Aménagement d'une centrale photovoltaïque au sol Commune de Bioule (82) Lieu-dit « Parlettes »

Déposé par la société « NEOEN »

Avis de l'Autorité environnementale (articles L122-1 et suivants du Code de l'environnement)

N° saisine: 2020-8354 Avis émis le 23 mars 2020 N° MRAe 2020APO27

Ci-dessous le plan de masse des projets initial et modifié avec l'ensemble des équipements :

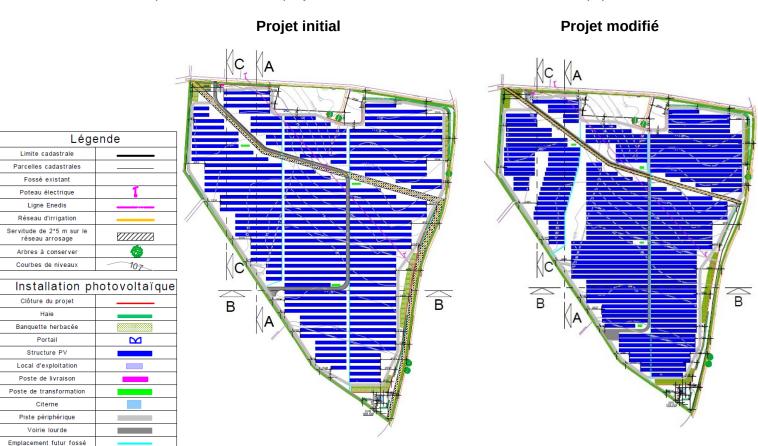
Le projet consiste en une adaptation d'un projet de parc photovoltaïque au sol sur la commune de Bioule ayant donné lieu à un premier avis de l'autorité environnementale en date du 10 août 2018. Le projet a par la suite fait l'objet d'une enquête publique a été autorisé par arrêté préfectoral. Le permis modificatif déposé permet de réduire les principaux impacts environnementaux qui avaient été identifiés dans le dossier initial. Le nouveau projet prévoit :

- l'évitement strict des zones humides présente sur le site et le maintien de leurs fonctionnalités écologiques ;
- un ajustement du tracé de la piste principale et des tables accueillant les panneaux (à la suite de sondages hydrogéologiques qui localisent le réseau d'irrigation présent sur le site) afin de limiter les modifications des écoulements des eaux ;
- une densification des tables accueillant les panneaux ;
- la création d'un poste de transformation électrique à l'intérieur du parc (quatre au lieu de trois) conduisant à une diminution de la surface imperméabilisée de 135 m^2 à 96 m^2 et de l'impact visuel de ces équipements.

La MRAe évalue favorablement l'évolution de l'emprise du projet qui évite un secteur localisé à fort enjeu (zones humides). La carte ci-dessous, à comparer à la carte page ci-dessus, permet de visualiser l'évitement.

La MRAe considère que les précisions apportées dans la note de présentation jointe permet une bonne compréhension des évolutions du projet qui demeurent mineures. La MRAe évalue que la nouvelle implantation proposée (panneaux et pistes centrales) conduit à réduire les impacts sur les habitats naturels patrimoniaux (zones humides) par rapport au projet initial.
